改善箇所説明図

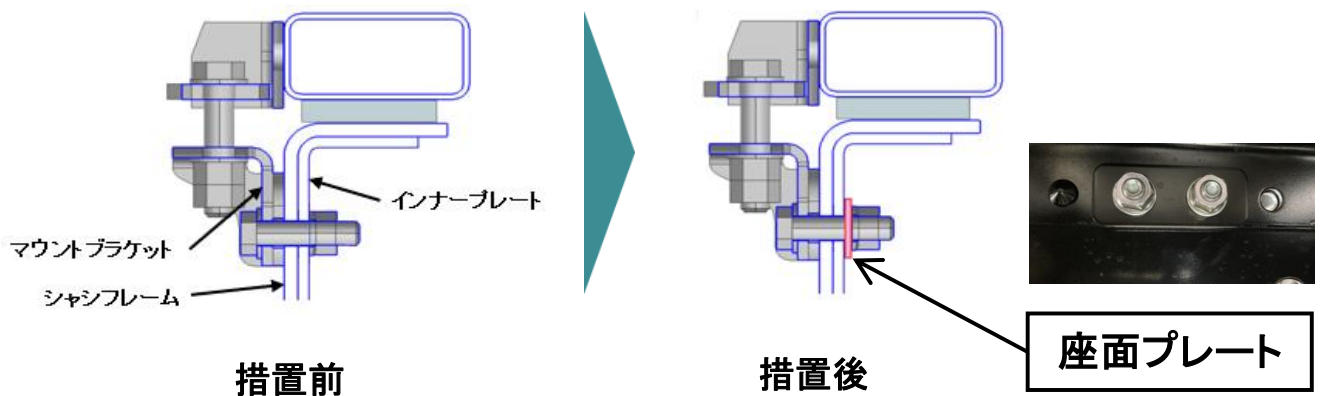
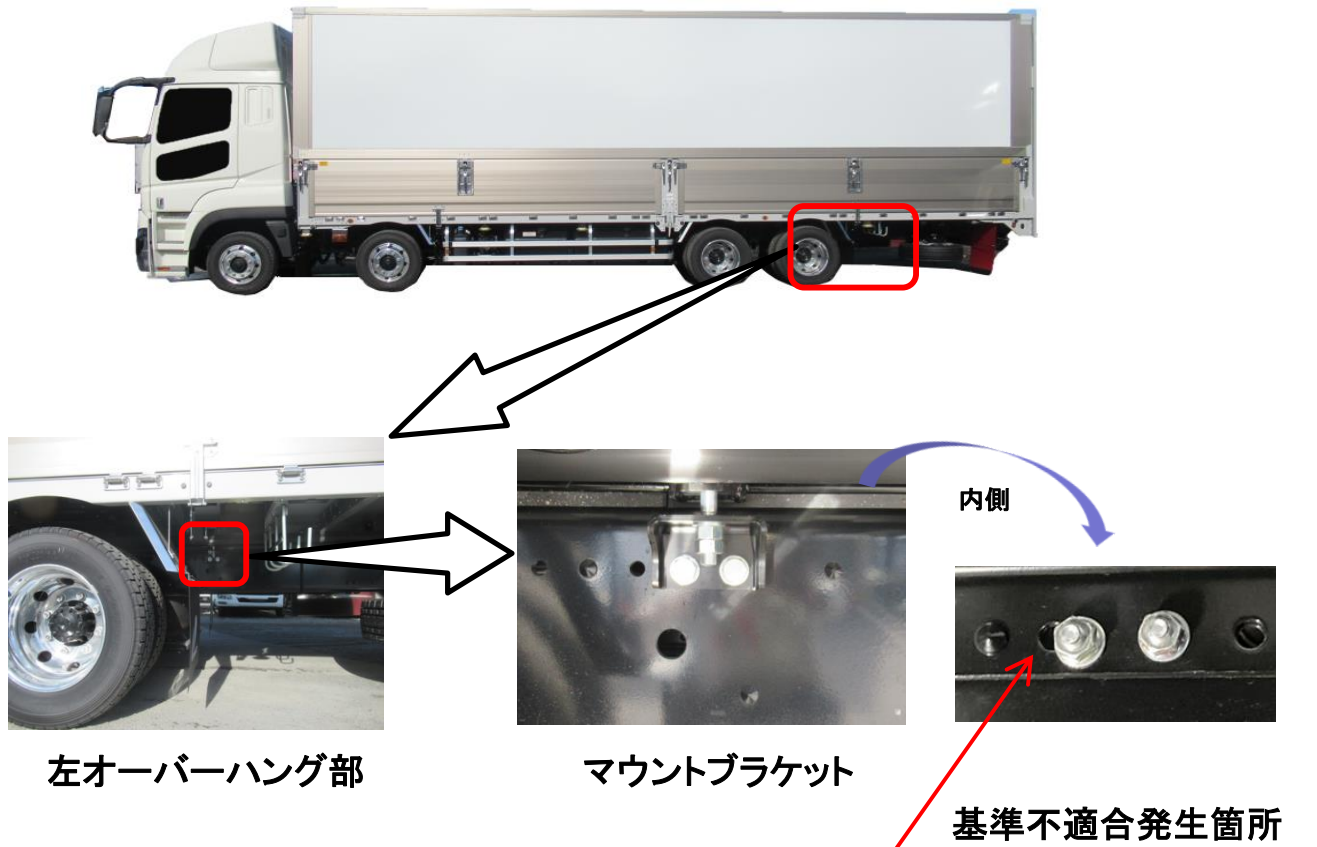
大型ウイングボデー車において、シャシフレームと荷台を連結するマウントブラケットの取付位置の設計検討が不十分だったため、一部マウントブラケット取付けのためにあけた穴と既存穴が重複した状態でボルト・ナットを取り付けたものがある。
そのため、マウントブラケットのシャシフレームへの締結力が維持されず、使用過程でナットが緩み、最悪の場合、走行中にボルト・ナットが落下し後続車等に危険を及ぼすおそれがある。

全車両、当該部の穴あけ状況を点検し、穴が重複している場合にはシャシフレーム内側に座面プレートを追加し、適切なトルクで締め付ける。
